Baumsicherung durch wasserseitigen Einbau von Stahlspundwänden

Ergebnisse der wasserseitigen Messungen zum Lichtraumprofil am LWK Tempelhofer Ufer Abschnitt 6

Abb.2: Beispiel für die Starkäste der untersuchten Linden, die bei vertikaler Spundbohleneinbringung aus 22m Höhe (ungekürzte Spundbohlen) abgeschnitten werden müssten (Aufnahme von W nach O).

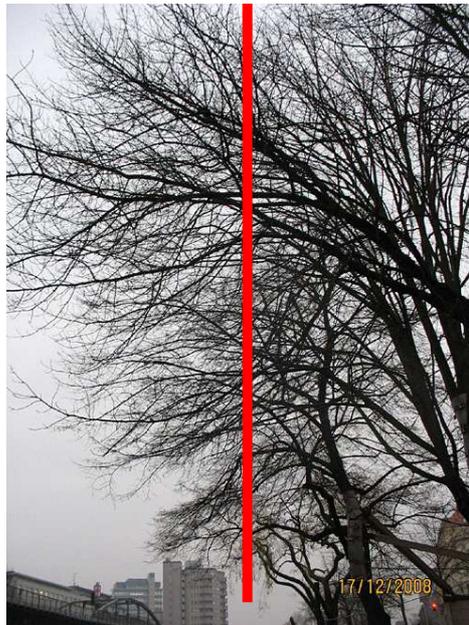
- Basis der Untersuchungen waren vorab erfolgte (**rote**) Farbmarkierungen auf den Ästen, welche das notwendige Schnittprofil bei der **ungestückelten** Spundbohleneinbringung darstellen. Diese zeigten, dass vor allem bei den älteren Linden Nr.25 und Nr.28 erhebliche Starkastschnitte erforderlich wären (vgl. *Abb.2+3*).

Abb.3a/b: Potenzielle Schnittlinien an Starkästen im Lichtraumprofil der Linde Nr.25 in einer Höhe ab 7,3m aufwärts. Ab einer Höhe von 10,1m ragt ein Kronenteil schräg über den Landwehrkanal.

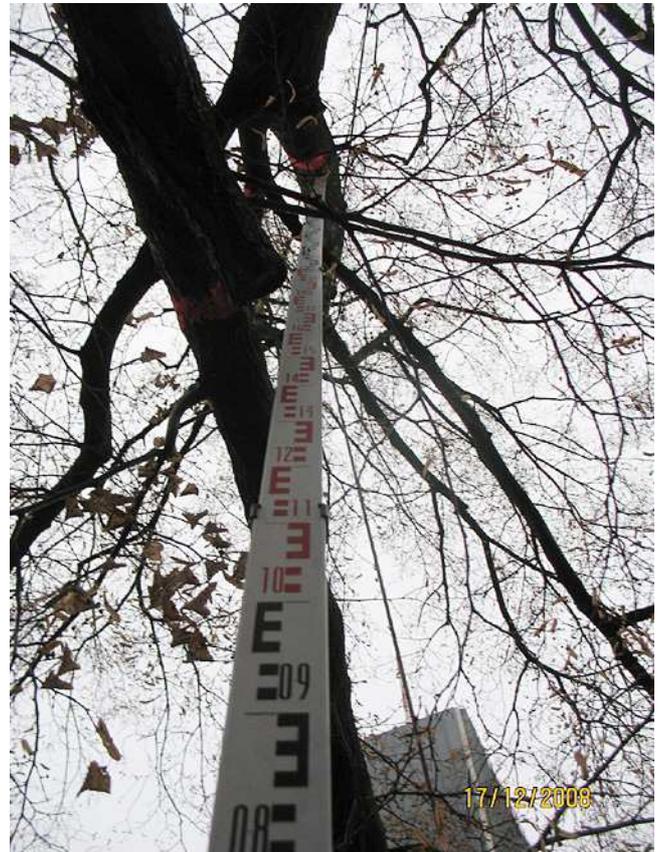
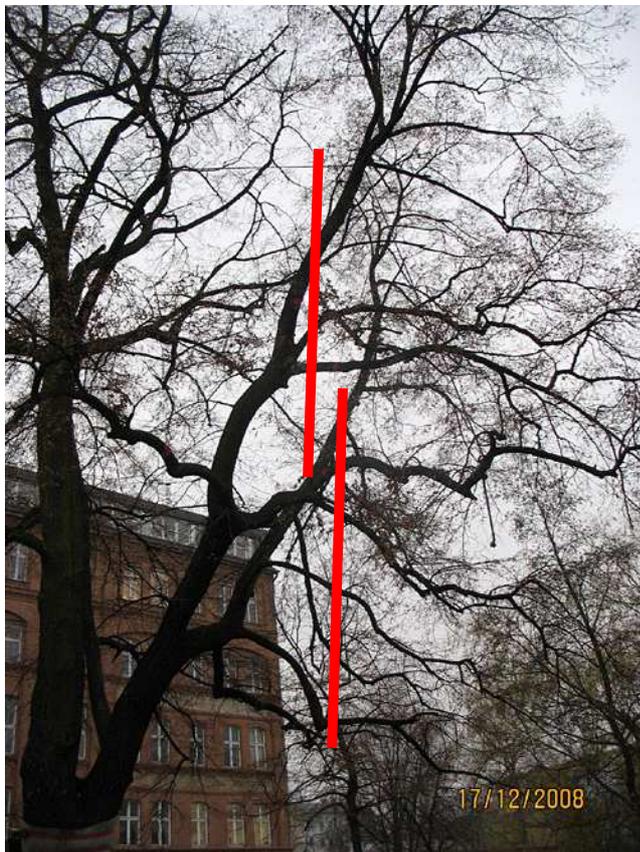
- Bei diesem Altbaum wären die ursprünglich vorgesehenen Starkastrückschnitte besonders gravierend (vgl. Abb.3).

- Wird dagegen eine **Stückelung** der Spundbohlen realisiert, ist bei einer Aneinanderreihung von jeweils 3 gedrehten Spundbohlen (mit anschließend nach W platzierten

halbierten Spundbohlen) im oben dargestellten Kronenbereich nur der Schnitt von 2 schwächeren Ästen erforderlich (vgl. *Abb.3* unten sowie *Abb.5*).

- Unterhalb der Krone der Linde Nr.25 müsste folgendes Schema bei der Aneinanderreihung der Spundbohlen eingehalten werden:
Spundbohlenlängen: 4m-4m-4m-6m-6m ff.
